Ministero dell' Ambiente e della sicurezza energetica

Parere n. 199 del 31/08/2023

Progetto 8165	<p><i>Valutazione Impatto Ambientale</i></p> <p>Progetto impianto solare agrivoltaico denominato “RNE 1 Lanuvio Solar”, della potenza di 60,90 MW nel comune di Lanuvio (RM)</p> <p>ID_VIP: 8165</p>
Proponente	<p><i>RNE1 S.R.L.</i></p>

Figure 11, 12 e 13: Tipologico intervento di mitigazione “fascia ripariale”

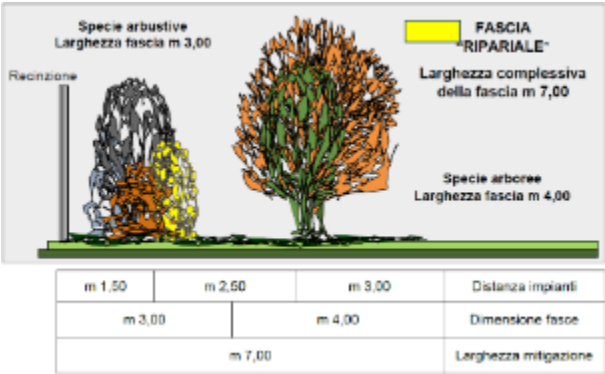
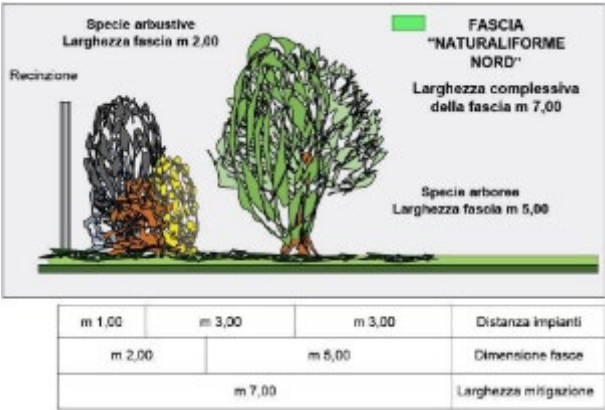
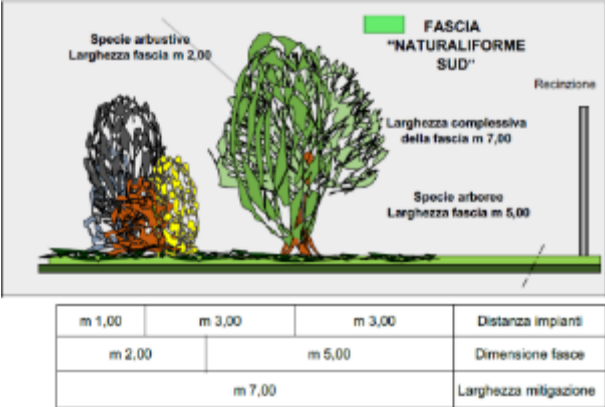
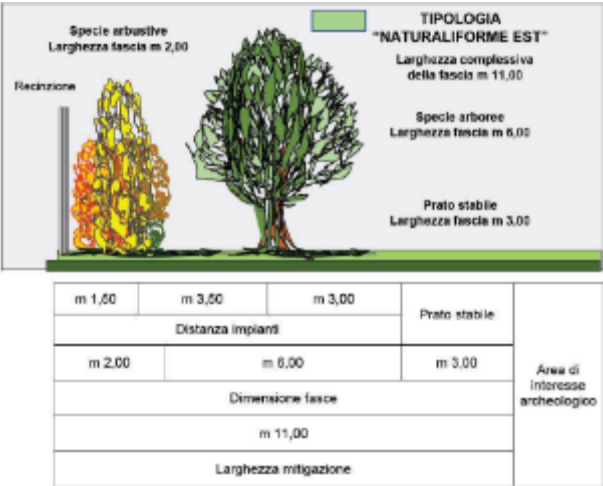
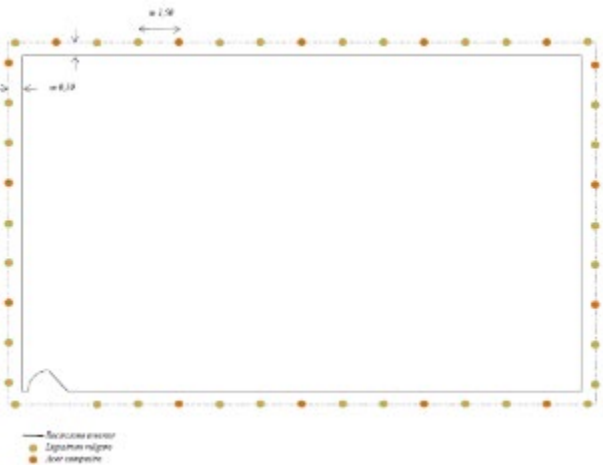
La Commissione, valutata la documentazione presentata, all'esito delle verifiche eseguite nell'ambito del procedimento in esame, e tenendo conto della natura dell'opera, ritiene che debba essere garantito, nella realizzazione di tutte le opere a verde, l'utilizzo di materiale vegetale appartenente alla serie della vegetazione autoctona, utilizzando germoplasma locale, come indicato nella **Condizione Ambientale n. 2**. Inoltre, deve essere verificata l'esistenza di condizioni edafiche che permettano lo sviluppo di Ontano nero, previsto nella fascia ripariale.
